社團法人臺南市建築師公會 函

主旨：檢送本會「臺南市政府建造執照及雜項執照簽證項目抽查復核小組」

104 年度第三次會議之提案，敬請召集討論，請查照。

「台南市政府建造執照及雜項執照簽證項目抽查復核小組」
104年第三次會議提案 提案單位：社團法人台南市建築師公會

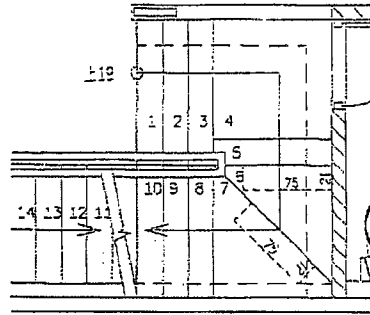
提案三：宏亞能源興業有限公司於南區建興段299地號興建液化石油氣容器儲存場所乙處(I類)，因工作環境特殊，需使用體力搬運且僅供內部員工使用，惠請同意免設置無障礙設施。(提案人：台南市建築師公會)

- 一、工作性質：因搬運液化石油氣容器需要大量體力，行動不便

者無法負擔此工作。

一、同意免設。

二、請檢附身心障礙者權益保障法第 38 條進用身心障礙者標準條例。

提案六：陽台開口率目前兩行政中心檢討方式不同。

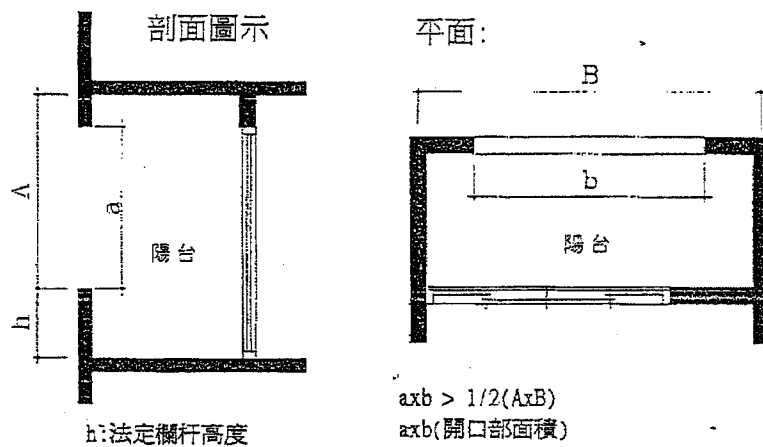
建議：依原台南市協檢時期研討決議方式檢討（詳附件三），則較為一致。（提案人：台南市建築師公會）

決議：陽台面臨建築線者，“正面開口面積”需大於 1/2。“開口面積”計算，依陽台正面外側開口，上緣有樑算至樑底，無樑算至版底，下緣則算至依技術規則所定之欄杆高度。至於陽台開口寬度，則勿需檢討大於“開口總寬度”的 1/5。 ※ 100 年第 6 次提案四，重新檢討。

提案七：陽台與室內居室關係之適法性研議

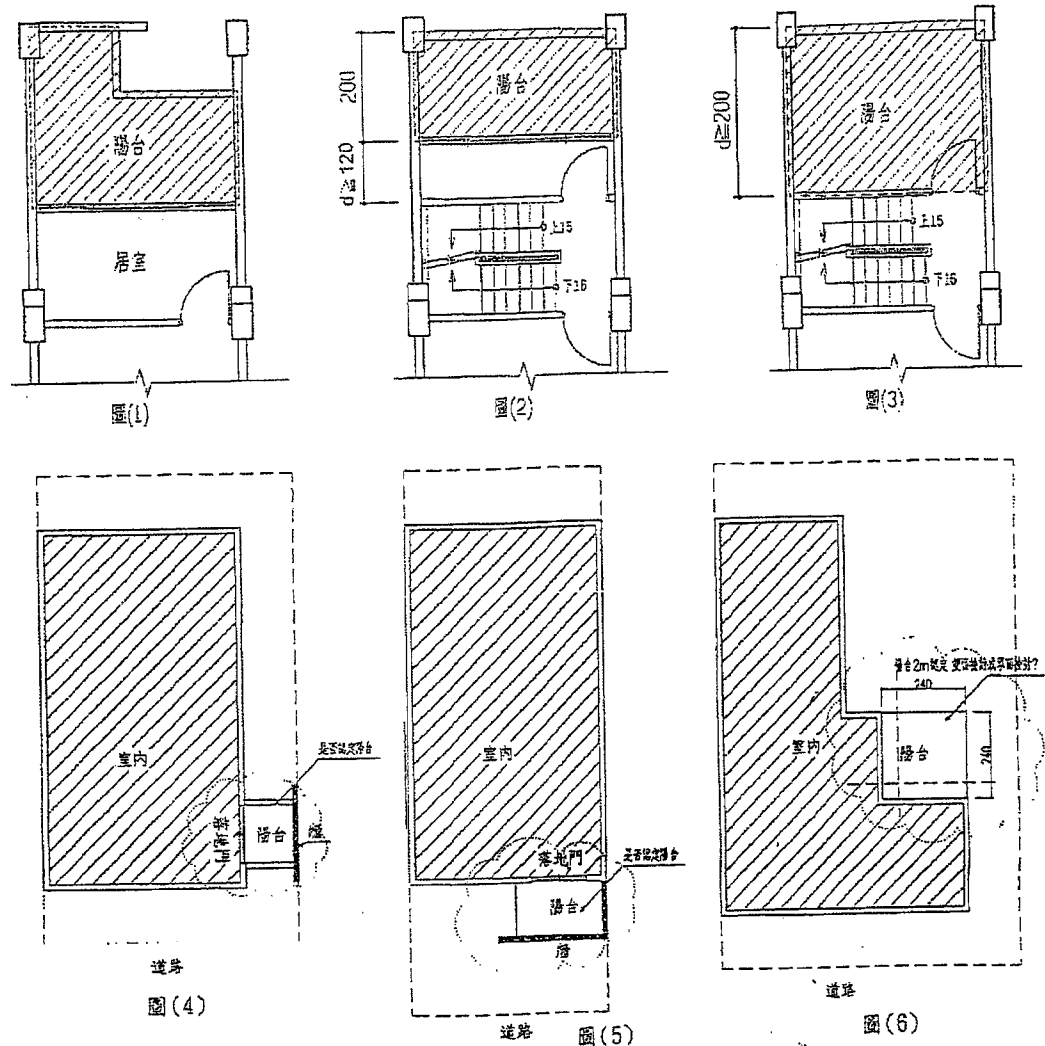
建議：陽台以檢討面積限制及開口率為主，與居室之關係及出入方式並無法令規定，附圖陽台設置方式應屬非法所不許。（提案人：台南市建築師公會）

決議：(本案下列結論會員有不同認知的部份，下次會議再提出討論)
 註：「建築物外牆中心線」指建築物室內空間或代替柱中心線的區劃範圍之中心線。[規則圖 1-3-(2)及圖 1-3-(3)]。

「陽台開口」指面對建築物外牆中心線的陽台正立面之開口。

圖(1)：陽台面臨建築線者，需檢討陽台正面開口 $>1/2$ 。又由陽台各外緣向外牆中心線扣除 2m 不計入建築面積。

圖(2)與圖(3)：(待營建署釋示後再決議)
 每層至少需有 1 間 1.2m 以上之居室或其他用途空間，作出建築物外牆門窗區分，則其餘範圍均可全部作為陽台使用，但超過 $1/8$ 或 8 m^2 的部份，需計入停車空間檢討。

圖(4)：陽台正面需離地界線 1m 的條件下，再檢討正面開口面積需 $>1/2$ ，故此圖例不准。

圖(5)：(a)陽台正面開口率檢討，需 $>1/2$ 。
 (b)陽台開口率檢討，如陽台正面已有離地界線 1m 者，得以放寬檢討陽台三面開口大於三面合計值的 $1/2$ 即可。其中因地界線限制，需作防火牆分隔者，該面之面積不算，僅檢討其餘各面合計值的 $1/2$ 即可。上述圖(1)~圖(4)均得適用。

圖(6)：L型建築物之陽台，可由陽台外緣各點向建築物兩面外牆中心線各扣2m，不計入建築面積。

提案九：「建築基地正面臨接計畫道路，側面或背面臨接現有巷道，側面或背面在現有巷道部分及指定建築線退讓之土地，得以空地計算。」提請確認。

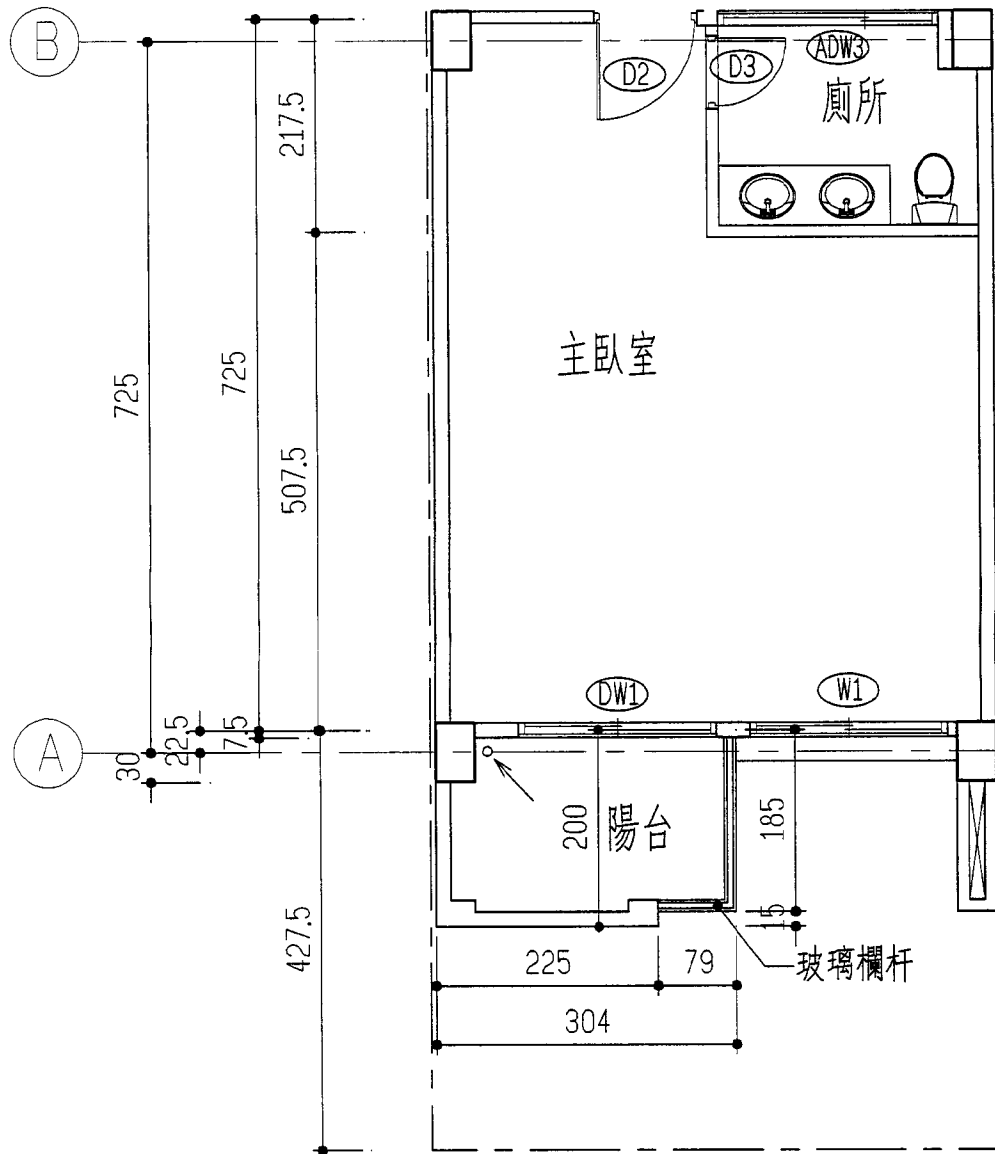
- 一、原台南縣建築管理自治條例第五條第四款：
建築基地正面臨接計畫道路或現有巷道，側面或背面臨接現有巷道者，於申請指定建築線時，應一併指定該巷道之邊界線，其側面或背面在現有巷道部分及退讓之土地，得以空地計算。
- 二、原台南市建築管理自治條例第五條第三款：
建築基地正面臨接計畫道路，側面或背面臨接現有巷道者，於申請指定建築線時，應一併指定該巷道之邊界線，其因而退讓之土地，得以空地計算。

決議：

- 一、永華行政中心依「建築基地正面臨接計畫道路，側面或背面臨接現有巷道，側面或背面在現有巷道部分及指定建築線退讓之土地，得以空地計算。」辦理。
- 二、民治行政中心之「建築基地正面臨接現有巷道，側面或背面臨接現有巷道，側面或背面在現有巷道部分及指定建築線退讓之土地，亦得以空地計算。」留待未來永華行政中心修法時參考。

附圖(一)

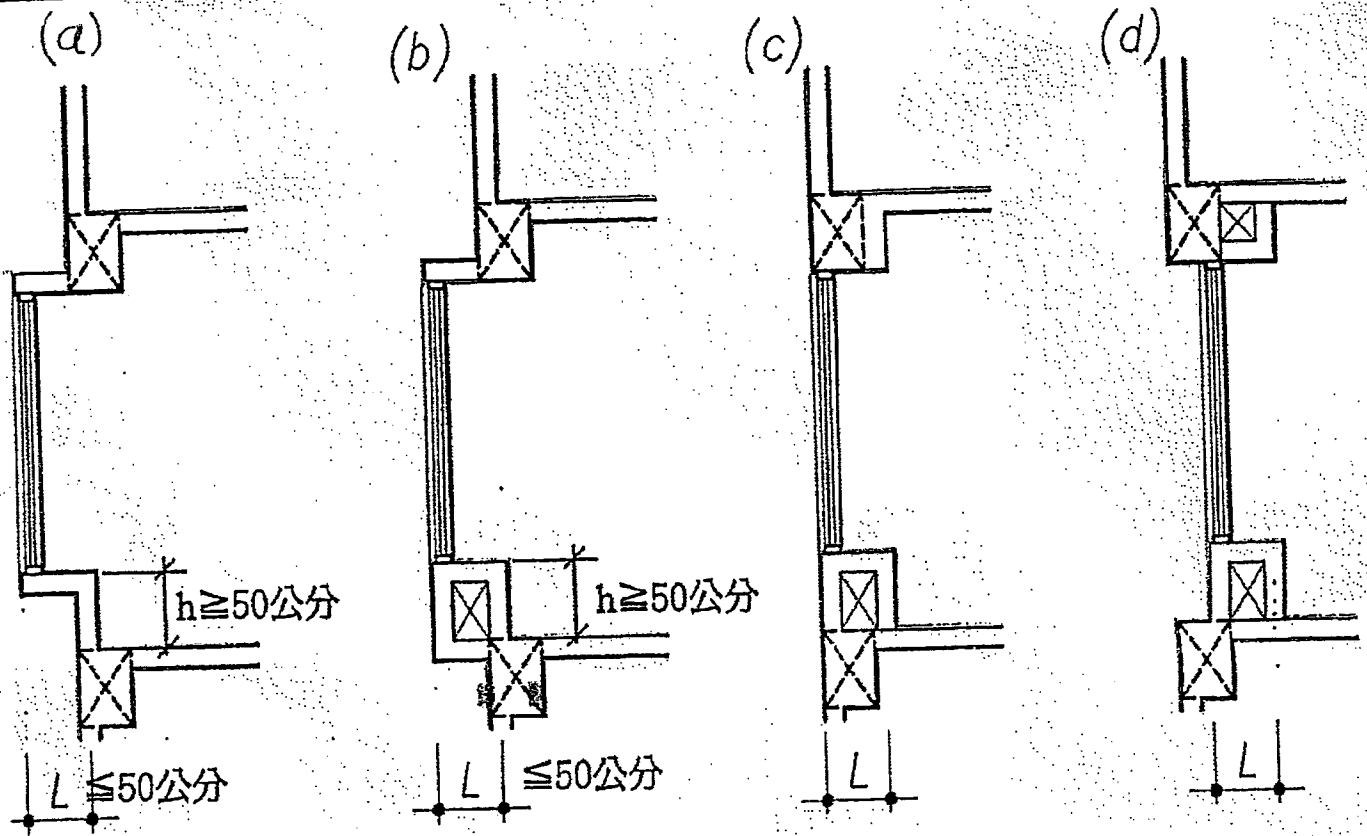
- 一、依100年4月22日台南市「建築執照建築法令複核小組」第二次會議，提案七決議，引用圖(5):(b)解釋；檢討陽台開口率認定，如附件(一)。
- 二、本案陽台開口率檢討，是否符合上項提案七之法規規定。詳附圖(一)

台南市建築師公會意見：本案陽台開口檢討符合圖(5)(b)開口率檢討方式。

3F陽台開口面積檢討:

$$(0.79+1.85)*1.7=4.49\text{m}^2 > (3.04+1.85)*1.7/2=4.16\text{m}^2\text{...OK}$$
